**Amendements et adjonctions au CUU Annexe 9: Proposition Nr 5**  
Modification de l'appendice 1: Modification chapitre 6 et 7 incl. ILE

Juin 2014

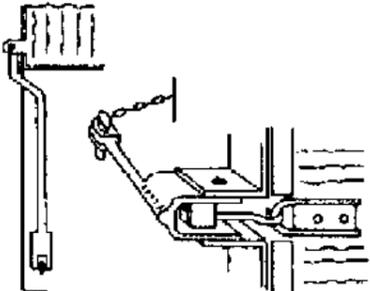
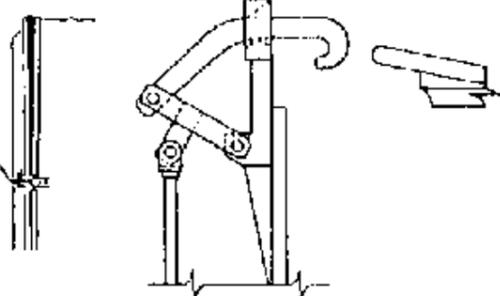
- Dans le chapitre 6 sous le point 6.1.4 et 6.1.5 le lien avec les unités de chargement est à effacer

Organes	Code	Anomalies/Critères/Indices	Suite à donner	Classe de défaut
<b>Parois, y compris d'unités de chargement</b>	6.1.4			
	6.1.4.1	Frise manquante, cassée, éclatée ou disjointe ; panneau troué, cassé	K	3
	6.1.4.2	Risques d'avaries au chargement dû à l'humidité ; risques de perte de chargement	Y remédier, si nécessaire + K, si impossible: retrait	4
<b>Plancher, y compris d'unités de chargement</b>	6.1.5	Plancher endommagé		
	6.1.5.1	- sans risque de perte de marchandises	K	3
	6.1.5.2	- avec risques de perte de marchandises	Y remédier si nécessaire + K, si impossible : retrait	4
